N/réf. : M96531

**Objet : Projet d'aménagement hydroélectrique à Angliers
Réponses aux questions du BAPE**

PROJET: AMÉNAGEMENT HYDROÉLECTRIQUE D'ANGLIERS
 DESSIN: LOCALISATION DE LA FRAYÈRE

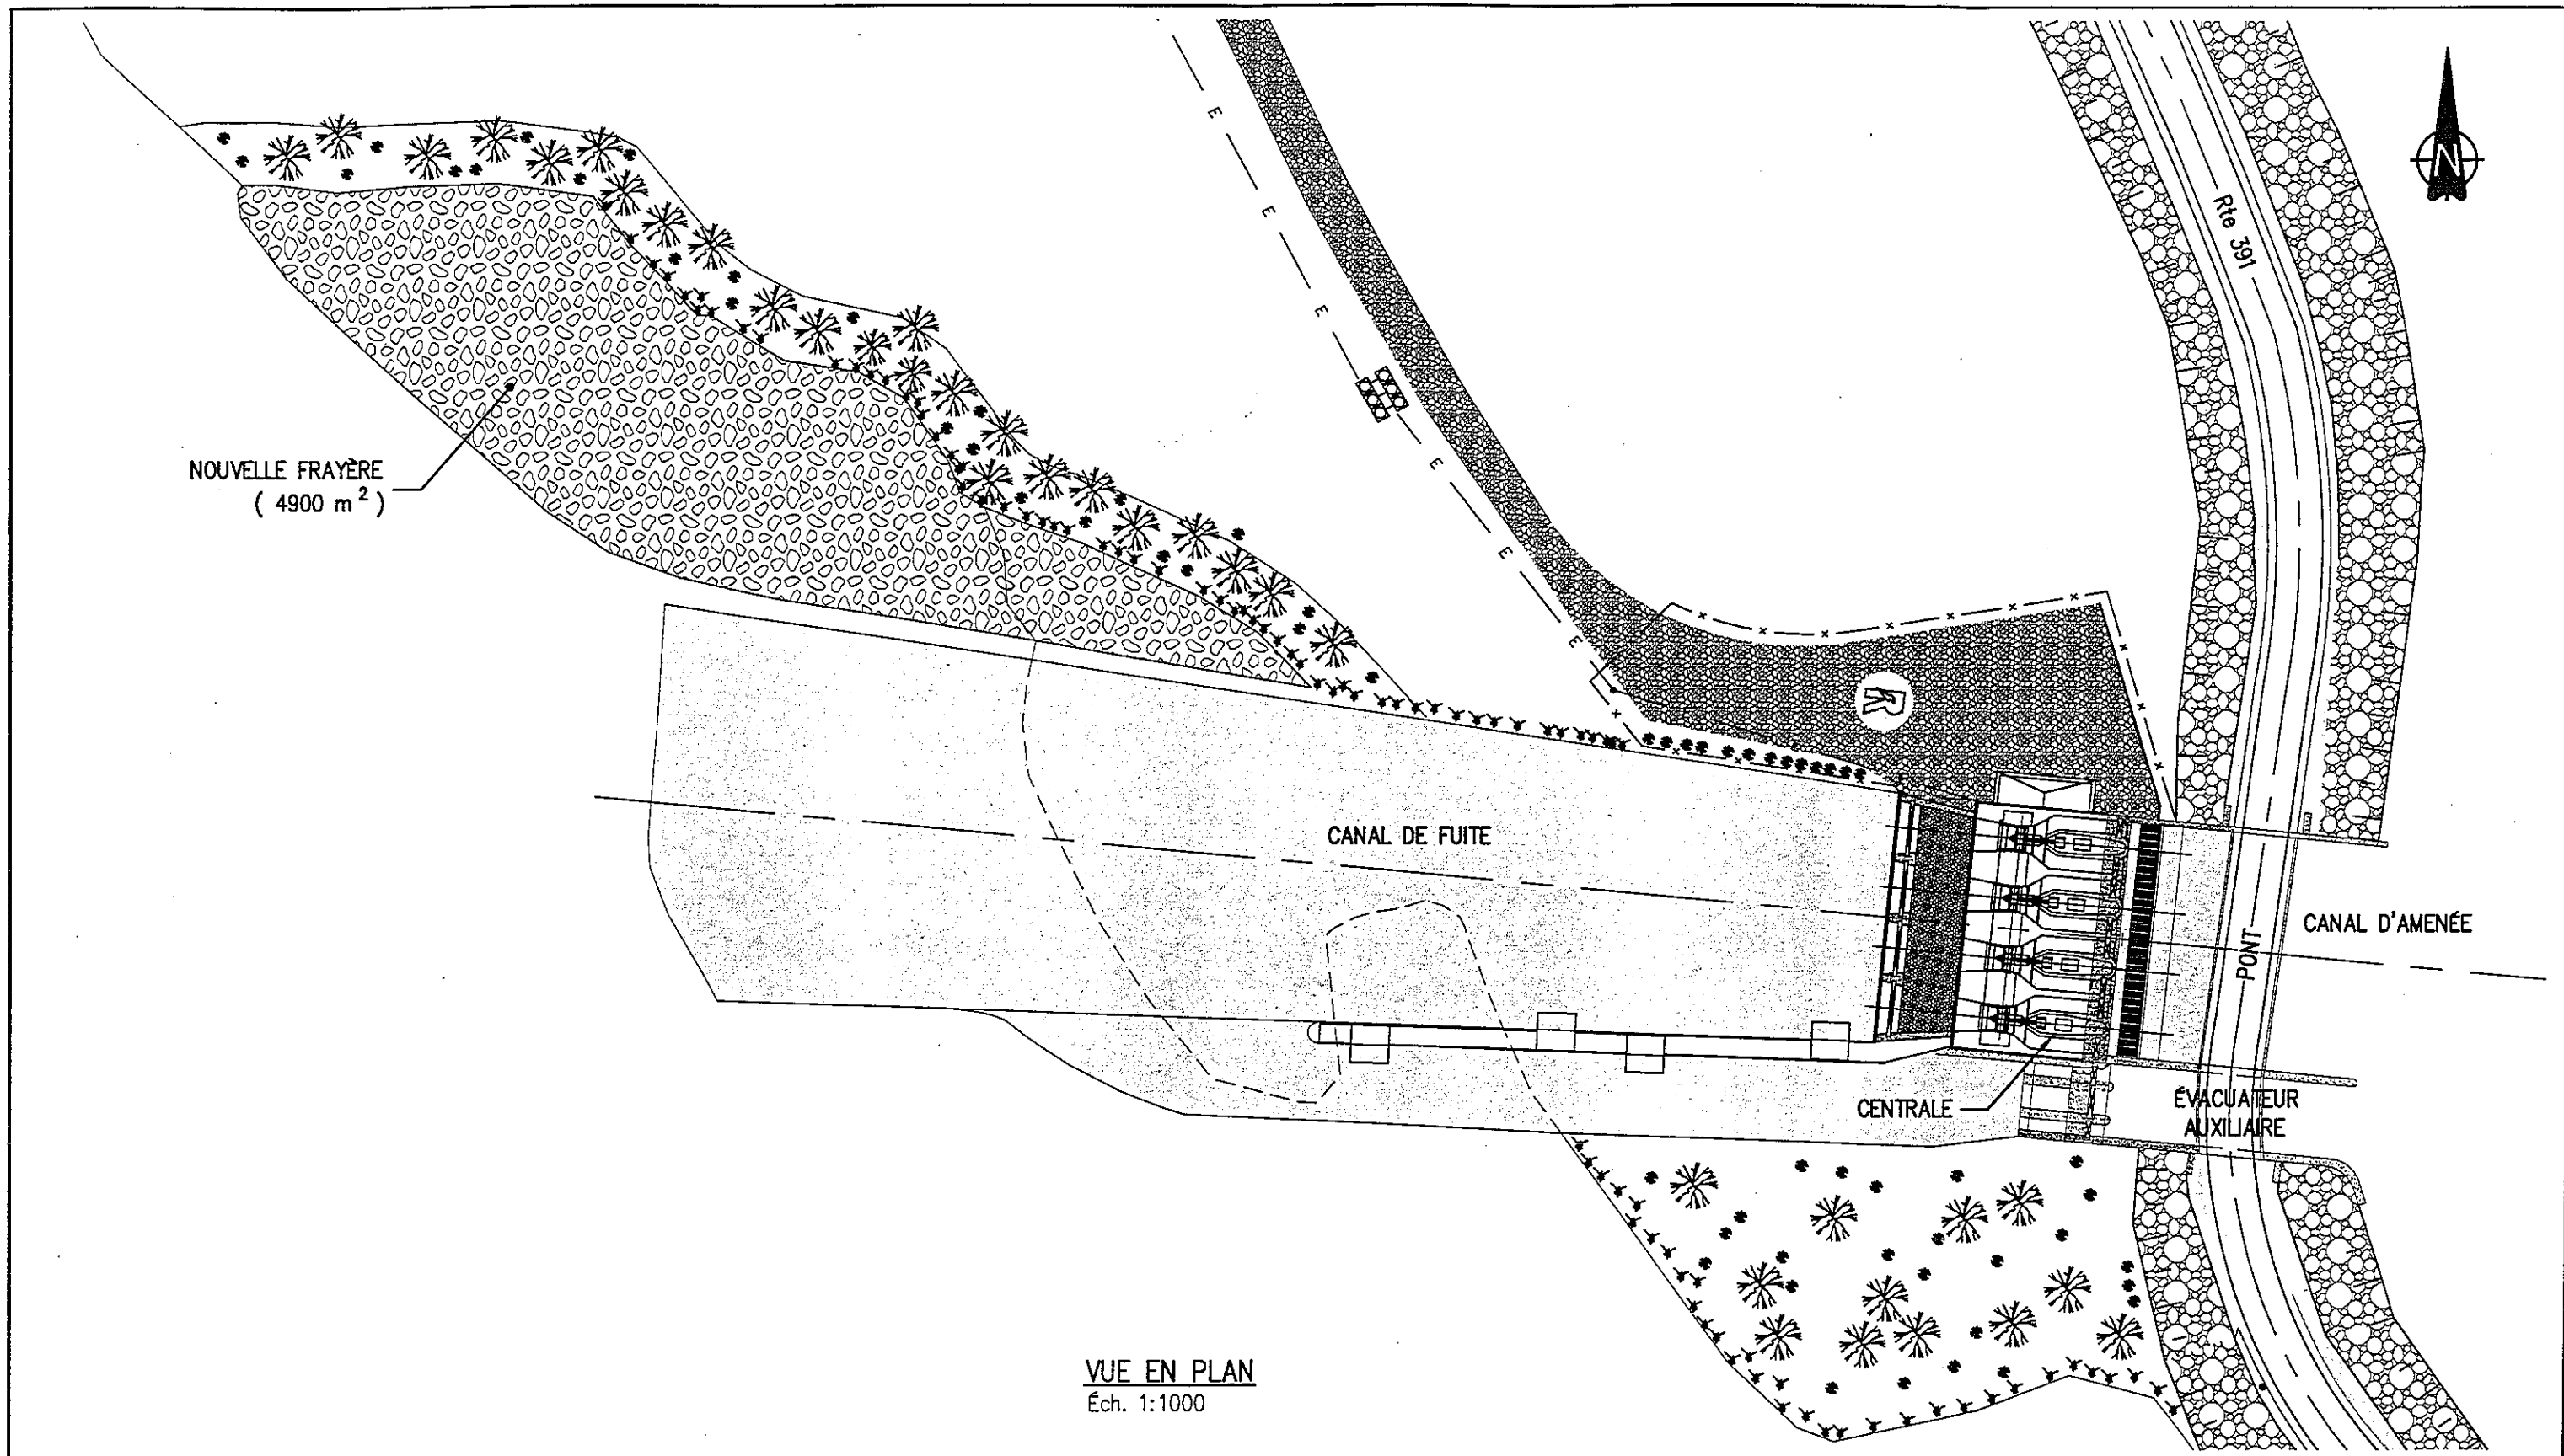
*iv) la frayère à aménager*

La figure jointe en annexe présente la configuration préconisée pour l'aménagement de la nouvelle frayère. Celle-ci est localisée en marge du canal de fuite de la centrale. En fait, les informations contenues dans l'annexe 4 de l'étude d'impact sont valides. Ces informations sont basées sur la modélisation qui a été faite pour établir les critères de conception de cet aménagement. Par contre, la configuration de la frayère, telle qu'illustrée à l'annexe 5, est discordante par rapport à l'information contenue dans l'annexe 4, cette dernière étant la bonne.

Les travaux requièrent essentiellement des travaux de déblayage, de remblayage et de mise en place de matériel de surface. Un volume de 4 000 m³ de matériel doit être excavé, essentiellement en marge du canal de fuite en milieu terrestre. De plus, 1 700 m³ de matériel de remblayage doivent être mis en place avant d'ajouter le matériel de surface (2 500 m³). De cette dernière quantité, nous estimons qu'un volume d'environ 1 500 m³ serait importé de carrières de la région. Le matériel en surplus dans les déblais/remblais sera disposé sur le site.

La mise en place du matériel se fera toujours à sec en aménageant des plates-formes de travail temporaires pour les équipements (i. e. pelle, camions). Ces plates-formes seront aménagées à partir du roc dynamité du canal de fuite et seront enlevées au fur et à mesure qu'elles ne seront plus requises.
